STAROSTA WOŁOMIŃSKI
ul. Prądyńskiego 3
05-200 WOŁOMIN

Dot. uzupełnienia do odpowiedzi z dnia 05.08.2016r. na interpelację z dn. 22.07.2016r.

Uzupełnienie do interpelacji Radnego Powiatowego Adama Jaczewskiego

Wyjaśnienie powstałych uszkodzeń oraz sposób naprawy

Zdjęcie nr 22. (źródło interpelacja Radnego Powiatowego Adama Jaczewskiego)

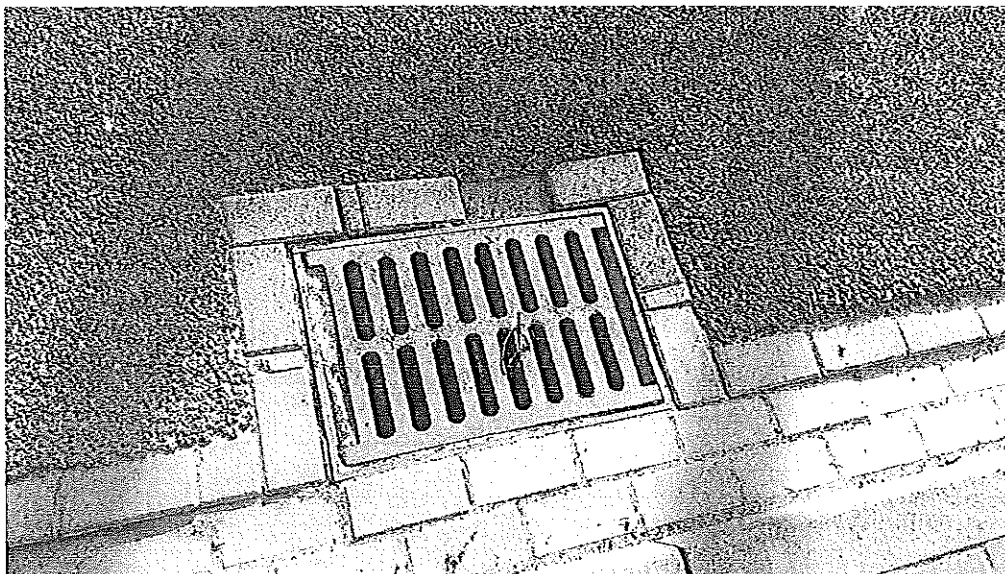
Zdjęcie nr 22 przedstawia spękania nawierzchni. Wykonawca poczuwa się do usunięcia usterki.

Zdjęcie nr 23. (źródło interpelacja Radnego Powiatowego Adama Jaczewskiego)

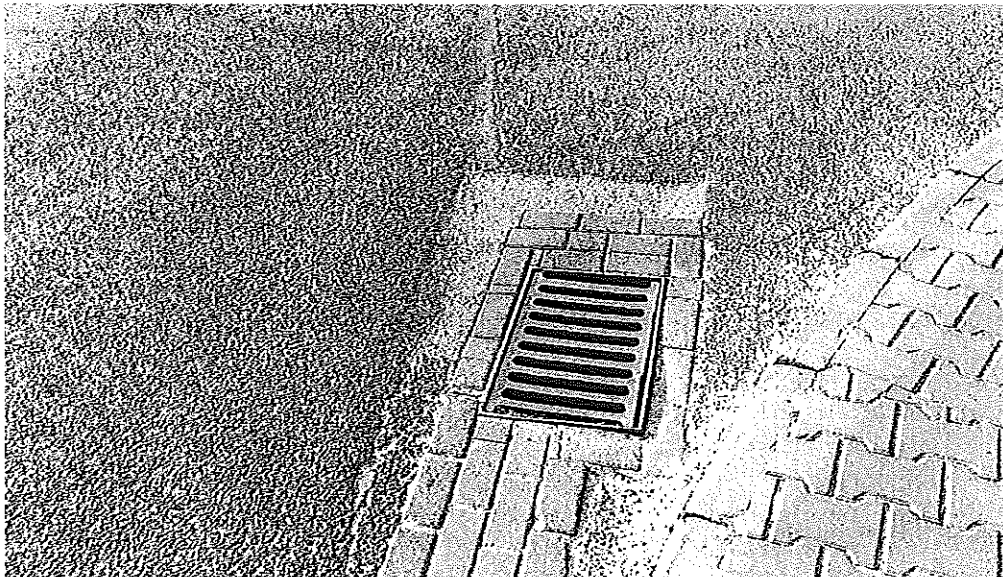
Zdjęcie nr 23 przedstawia ubytek kostki przy ścieku. Wykonawca poczuwa się do usunięcia usterki.

Zdjęcie nr 24. (źródło interpelacja Radnego Powiatowego Adama Jaczewskiego)

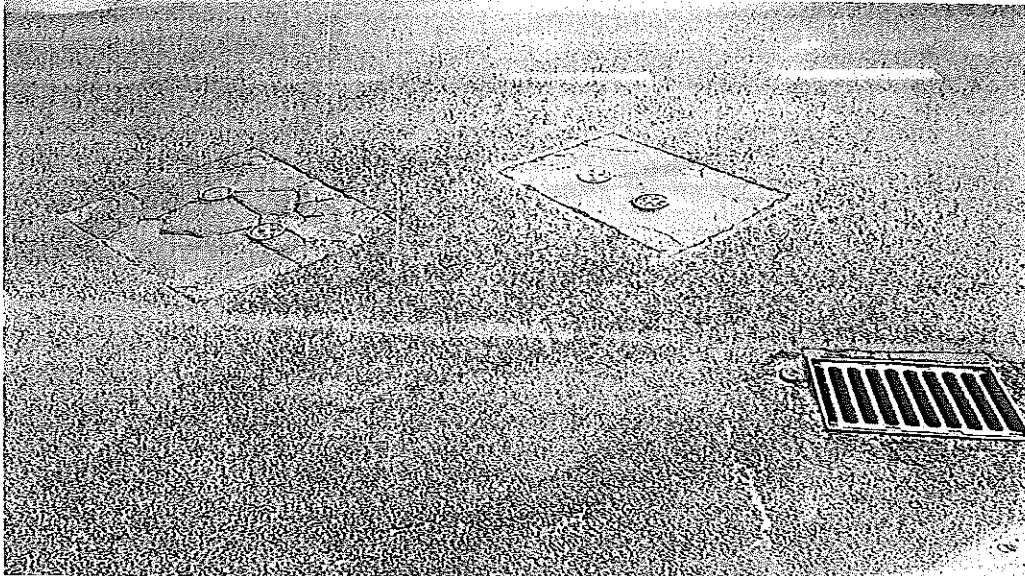
Zdjęcie nr 24 przedstawia uszkodzoną powierzchnię przy wpuście. Wykonawca nie poczuwa się do naprawienia uszkodzenia ponieważ wpust zlokalizowany jest w miejscu przejazdów pojazdów. Kwestia naprawy przez Wykonawcę w trakcie rozstrzygnięcia.

Zdjęcie nr 25. (źródło interpelacja Radnego Powiatowego Adama Jaczewskiego)

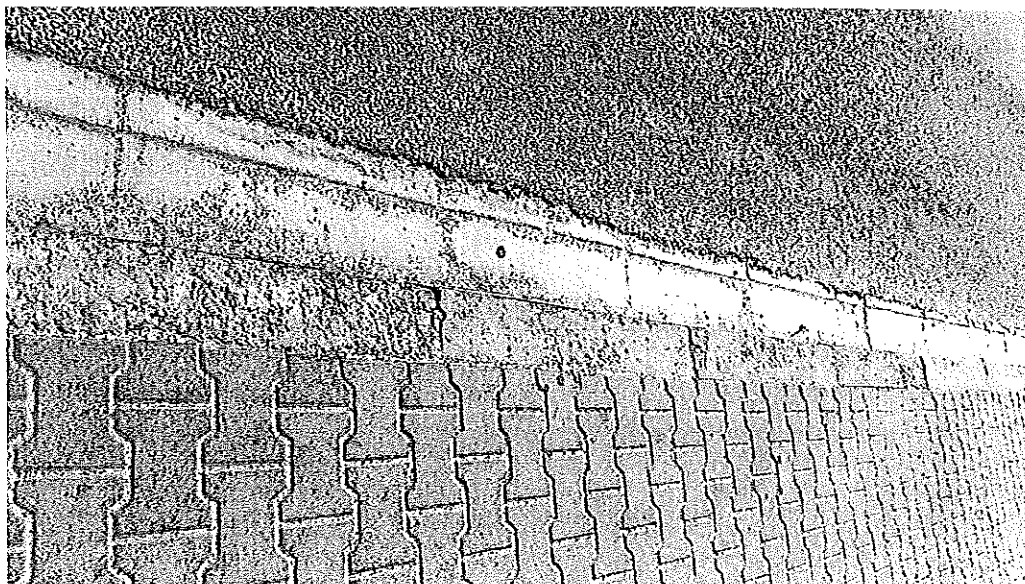
Zdjęcie nr 25 przedstawia uszkodzoną nawierzchnię bitumiczną. Wykonawca poczuwa się do usunięcia usterki.

Zdjęcie nr 26. (źródło interpelacja Radnego Powiatowego Adama Jaczewskiego)

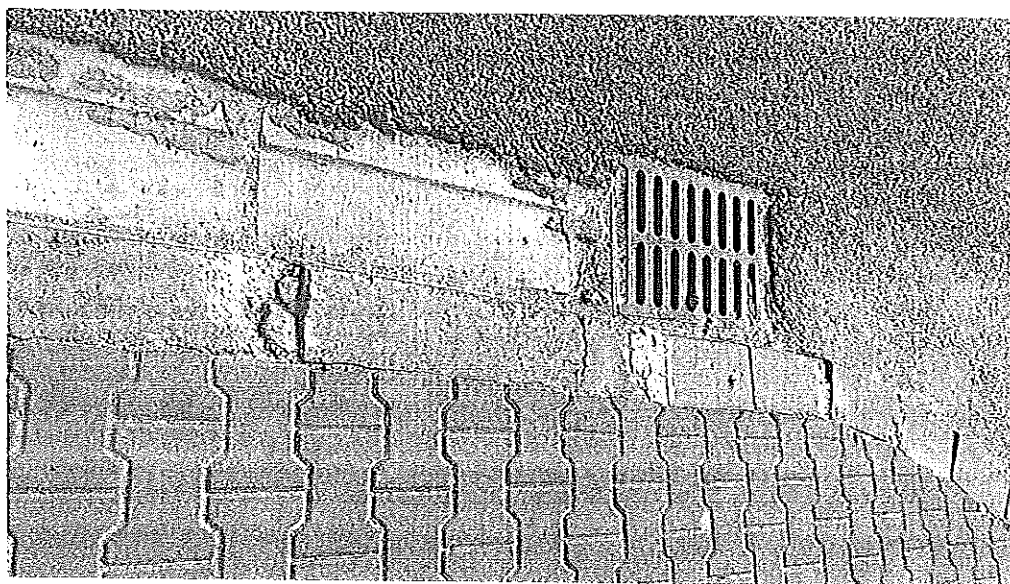
Zdjęcie nr 26 przedstawia ściek i krawężnik. Wyjaśniam, iż te elementy nie były przedmiotem zamówienia.

Zdjęcie nr 27. (źródło interpelacja Radnego Powiatowego Adama Jaczewskiego)

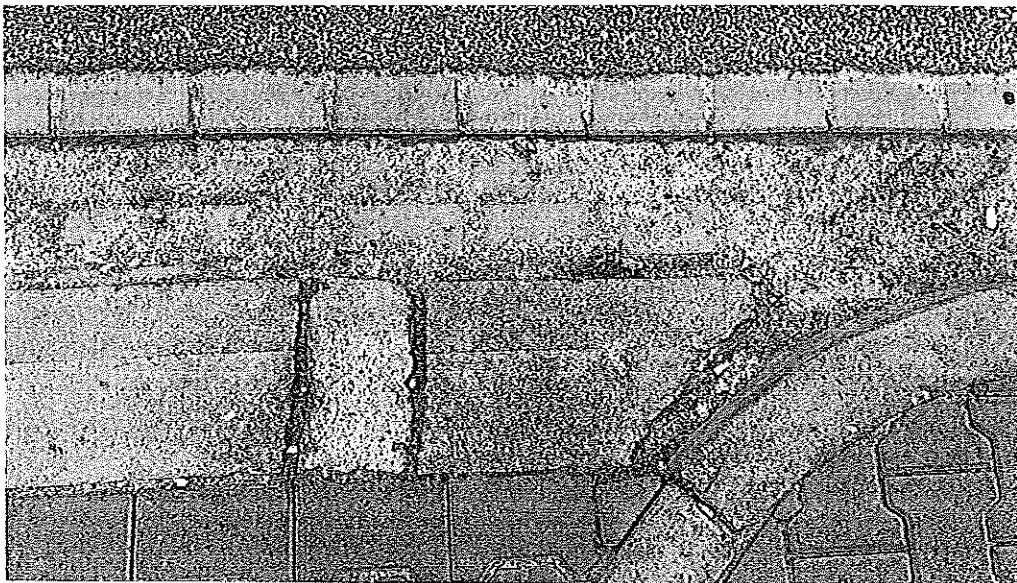
Zdjęcie nr 27 przedstawia ściek i krawężnik. Wyjaśniam, iż te elementy nie były przedmiotem zamówienia.

Zdjęcie nr 28 i 29. (źródło interpelacja Radnego Powiatowego Adama Jaczewskiego)

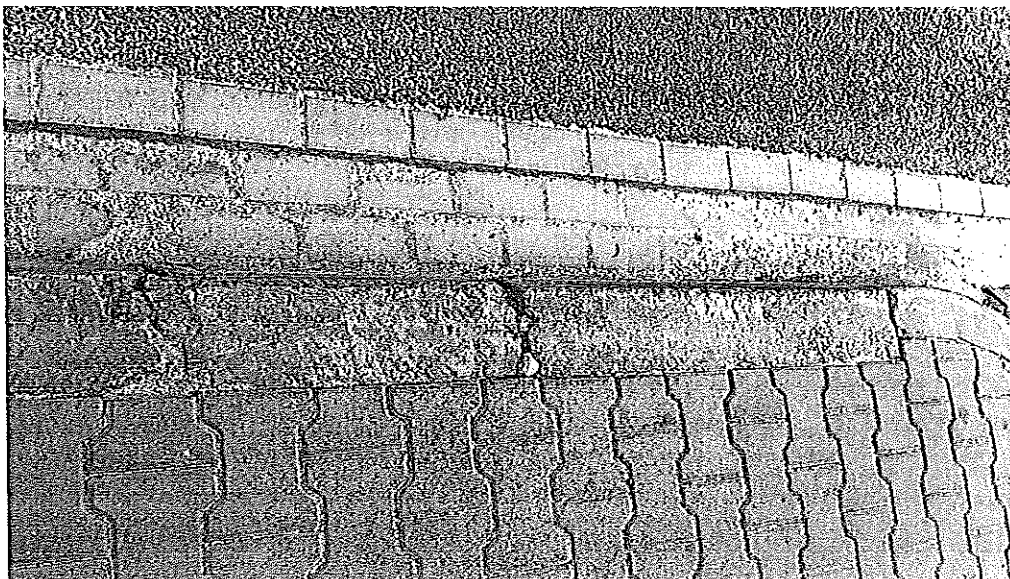
Zdjęcie nr 28 i 29 przedstawia krawężnik. Wyjaśniam, iż ten element nie był przedmiotem zamówienia.

Zdjęcie nr 30. (źródło interpelacja Radnego Powiatowego Adama Jaczewskiego)

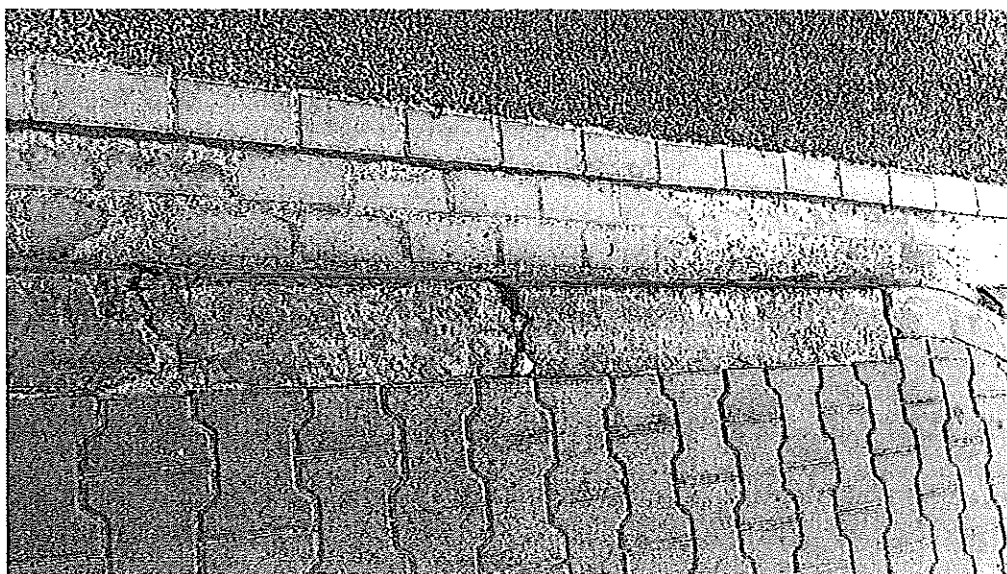
Zdjęcie nr 30 przedstawia krawężnik. Wyjaśniam, iż ten element nie był przedmiotem zamówienia.

Zdjęcie nr 33. (źródło interpelacja Radnego Powiatowego Adama Jaczewskiego)

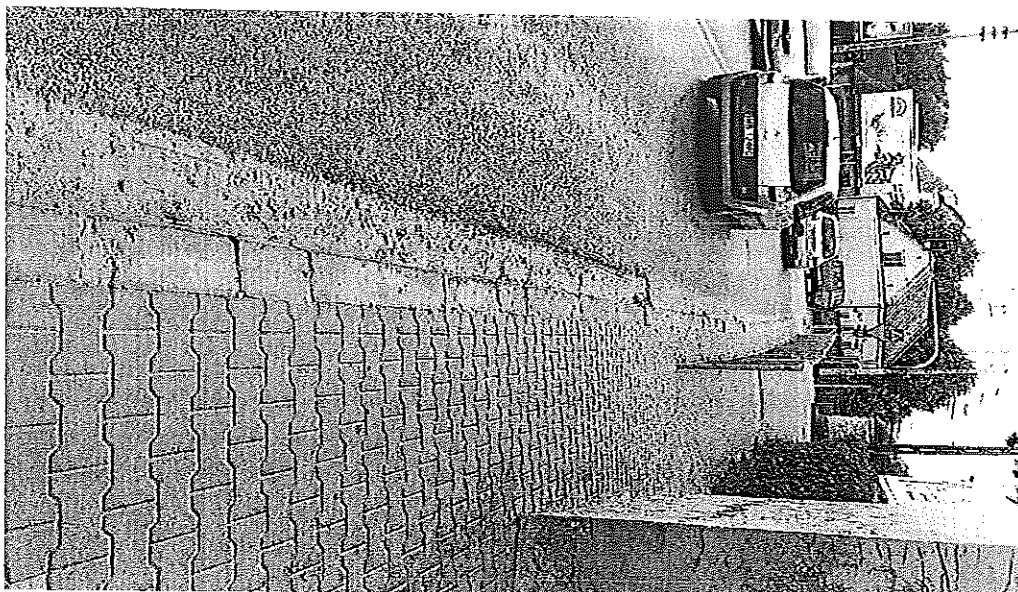
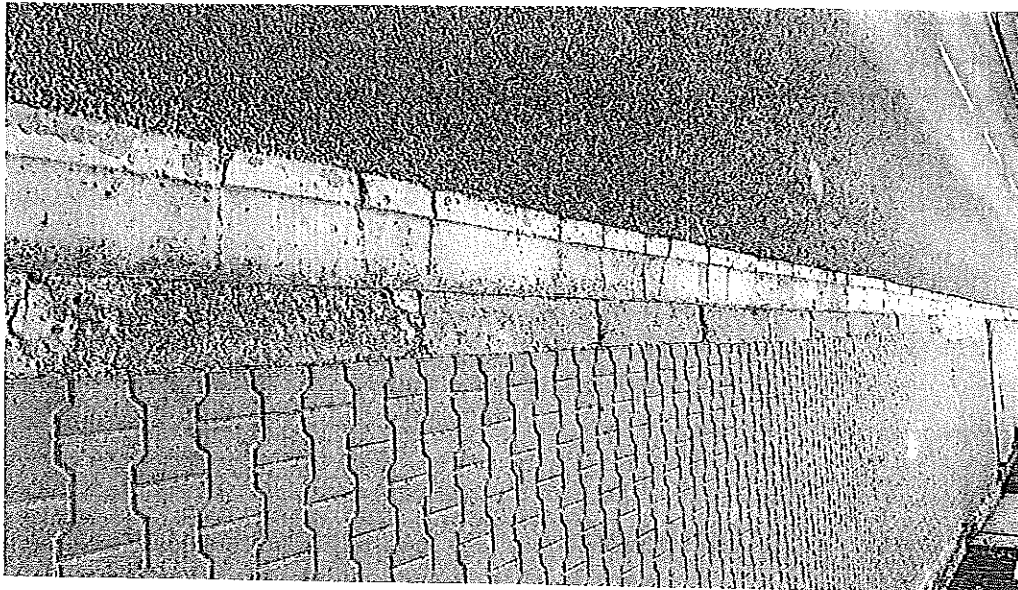
Zdjęcie nr 33 przedstawia spękania nawierzchni przy ścieku. Wykonawca nie poczuwa się do usunięcia usterki ponieważ twierdzi, iż uszkodzenie to powstało na skutek braku właściwej podbudowy. Kwestia naprawy przez Wykonawcę w trakcie rozstrzygnięcia.

Zdjęcie nr 34 i 35. (źródło interpelacja Radnego Powiatowego Adama Jaczewskiego)

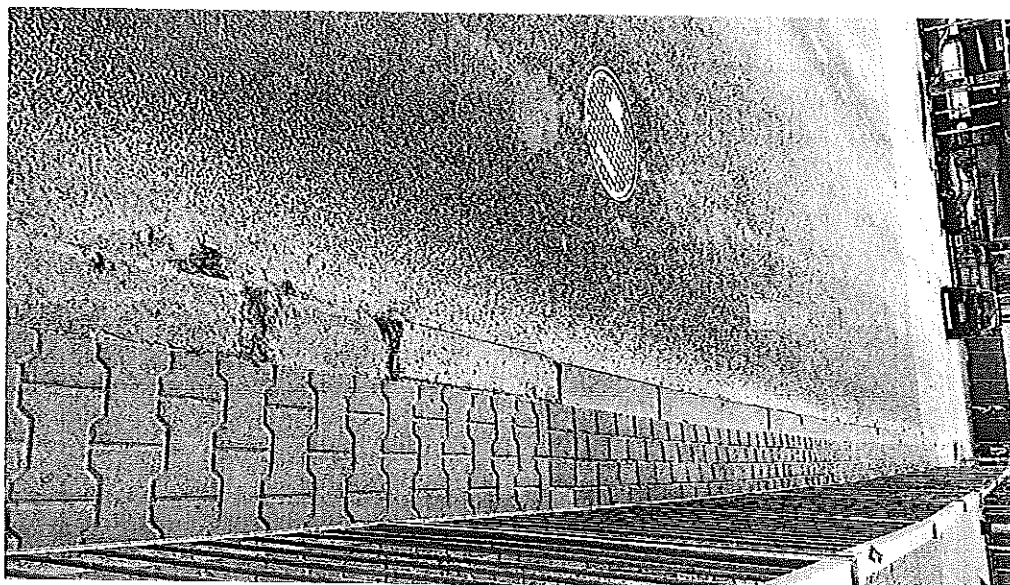
Zdjęcie nr 34 i 35 przedstawia krawężnik i ściek. Wyjaśniam, iż te element ten nie był przedmiotem zamówienia.

Zdjęcie nr 36. (źródło interpelacja Radnego Powiatowego Adama Jaczewskiego)

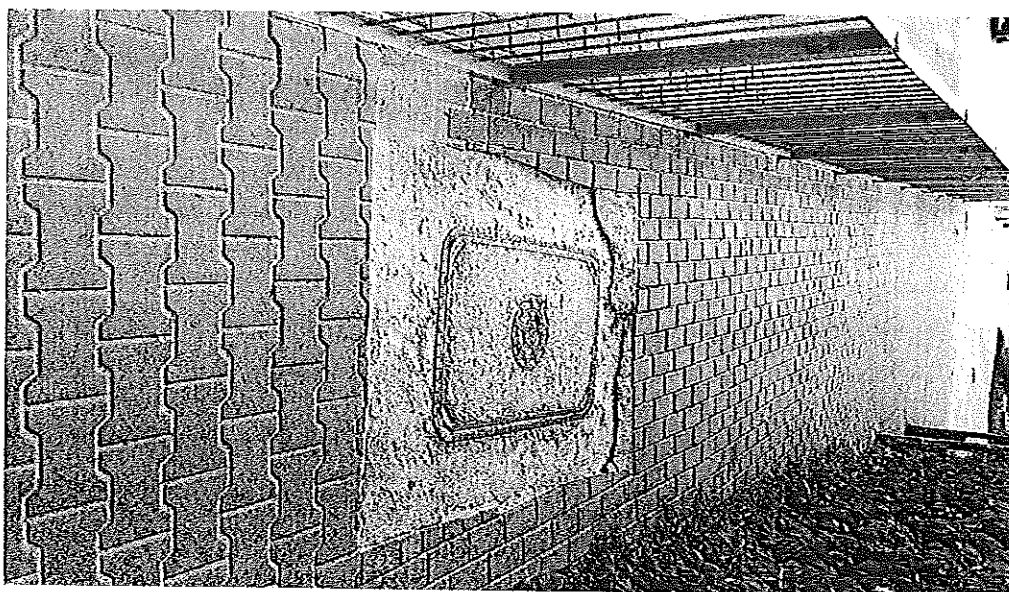
Zdjęcie nr 36 przedstawia krawężnik. Wyjaśniam, iż ten element nie był przedmiotem zamówienia.
